**Всемирный форум для согласования правил
в области транспортных средств**

Правила № 95 ООН (боковой удар)

**Предложение по поправкам серии 06
к Правилам № 95 ООН (боковой удар)* ******Представлено экспертом от Международной организации
предприятий автомобильной промышленности**

Образец А
(см. пункт 4.5 настоящих Правил)

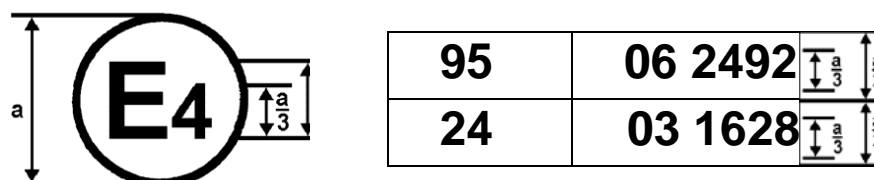
Приложение 2 изменить следующим образом:

Приведенный выше знак официального утверждения, проставленный на транспортном средстве, указывает, что данный тип транспортного средства официально утвержден в Нидерландах (E 4) в отношении защиты водителя и пассажиров в случае бокового столкновения на основании Правил № 95 ООН под номером официального утверждения 061424. Номер официального утверждения указывает, что официальное утверждение было предоставлено в соответствии с предписаниями Правил № 94 ООН с внесенными в них поправками серии 06.
